NORSK INSTITUTT FOR VANNFORSKNING

Driftsundersøkelse av renseanlegg
i
Nord-Trøndelag

20. januar 1978

RENSEANLEGG I NORD-TRØNDELAG

Interiør - blåsemaskin med "lekke"-
ventil på luftledning

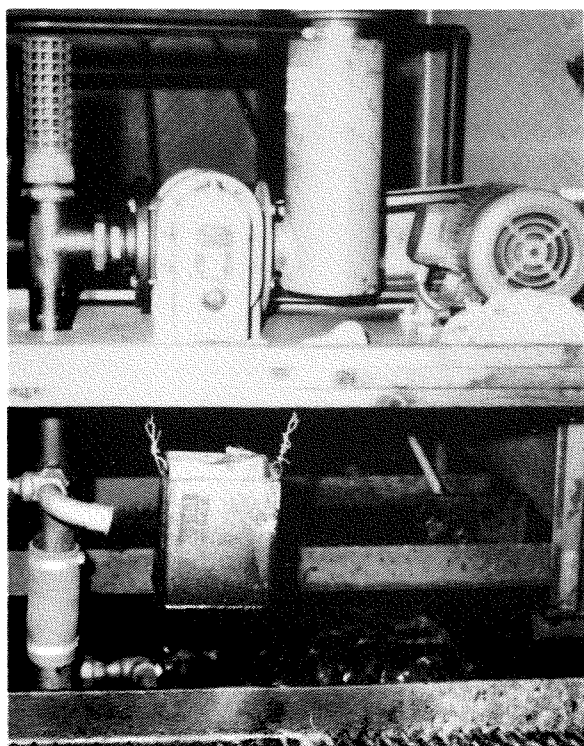
Omrøring i luftetanken var for dårlig med slamakkumulering i hjørnene av luftetanken. Det var tydelig at blåsemaskinene hadde tilstrekkelig kapasitet, men at tette diffusorer ga redusert innblåsning. For å unngå stopp på blåsemaskinen pga. overbelastning av motoren, var det montert en ventil på lufterledningen som "lekket" luft ut i rommet - dette bidro til et meget høyt støynivå. Opprensing av diffusorer og eventuell montering av flere diffusorer vil avhjelpe dette og samtidig gi tilstrekkelig omrøring. Blåsemaskinene bør også skjermes med lydisolerende kasse. Oksygenkonsentrasjonen var imidlertid god på prøvedagen.

Interiør - merk mangel på rister over sedimenteringsbasseng

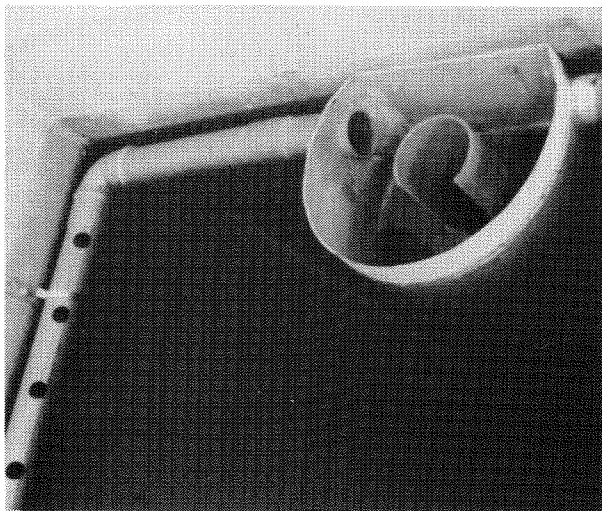
Innløpsanordning og slamlomme i sedimenteringsbasseng må bygges om slik at en får rolige strømningsforhold og kontinuerlig returslamføring. V-overløpet fra sandfang bør bygges om og pumpekapasiteten avpasses etter anleggets kapasitet slik at slamtap unngås. Måleoverløpet på utløpet bør også snus slik at det kan leses av, og det bør monteres rister over sedimenteringsbassenget.

Sentrumsrør i sedimenteringstank -
flyteslam vanskelig å fjerne

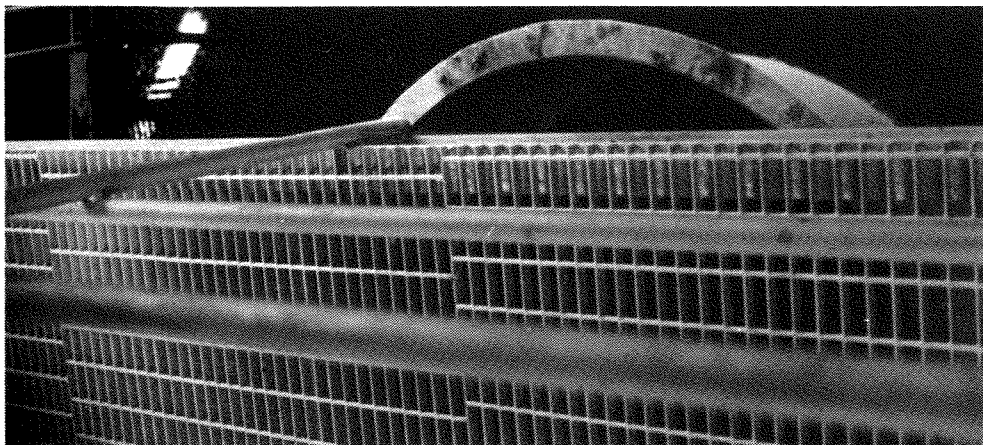
I gangbane bør det være en lett luke over sentrumsrøret slik at flyteslam kan fjernes jevnlig. Driftsinstruks og driftsskjema bør omarbeides slik at de passer nøyaktig til dette anlegg. Det ble opplyst at innløpsristen av strekkmetall skal byttes med stavrist på kommunens initiativ.

Sedimenteringsbasseng - mangler skjerm for flyteslam

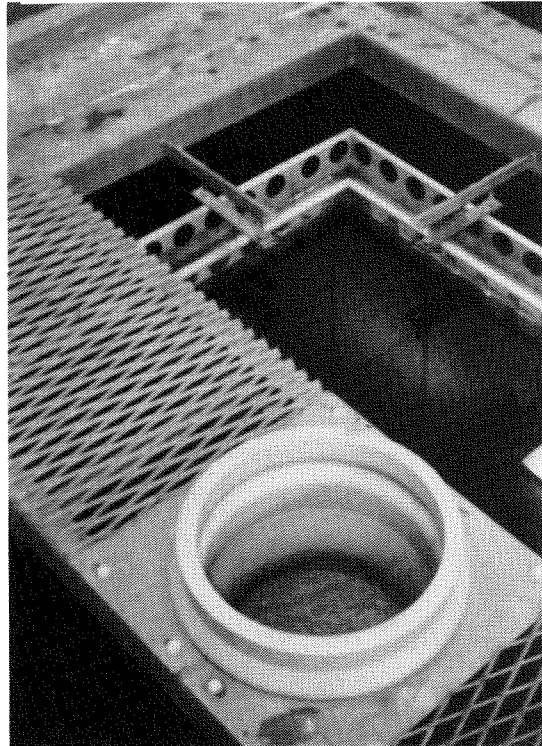
I sedimenteringsbassenget manglet det flyteslamskjerm. Dette kan enkelt ordnes ved å snu overløpsrennen da denne bare har sagtakket kant på den ene siden. En kan være fristet til å tro at denne er feilmontert.
